NACHTRAG ZUR BAUGENEHMIGUNG Nr. 00308/02

BRANDSCHUTZSANIERUNG GYMNASIUM "IN DEN FILDER BENDEN"
Architekt Hochbauingenieur

UNTERGESCHOSS	1:100	1:100
BRANDSCHUTZSANIERUNG	BRANDSCHUTZSANIERUNG	BRANDSCHUTZSANIERUNG
BRANDSCHUTZSANIERUNG	BRANDSCHUTZSANIERUNG	BRANDSCHUTZSANIERUNG

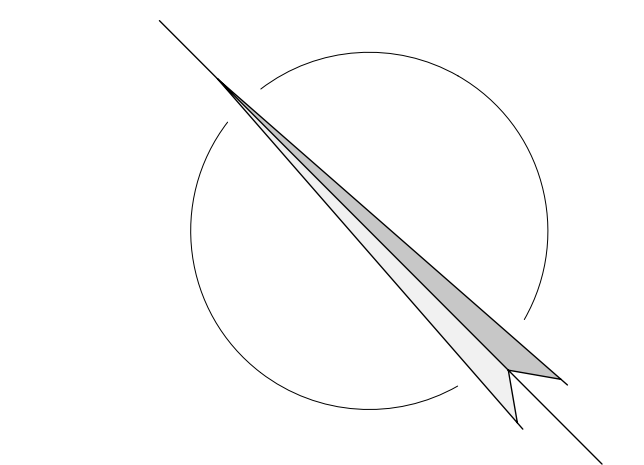
ÄNDERUNGSBEREICH
ABWEICHUNG ZUR BAUGENEHMIGUNG

23.03.2006	ÄNDERUNG DER RAUMNUMMERUNG DES TUV-BRANDSCHUTZKONCEPTES	1
23.03.2006	ÄNDERUNG DER RAUMNUMMERUNG DES TUV-BRANDSCHUTZKONCEPTES	2
23.03.2006	ÄNDERUNG DER RAUMNUMMERUNG DES TUV-BRANDSCHUTZKONCEPTES	3
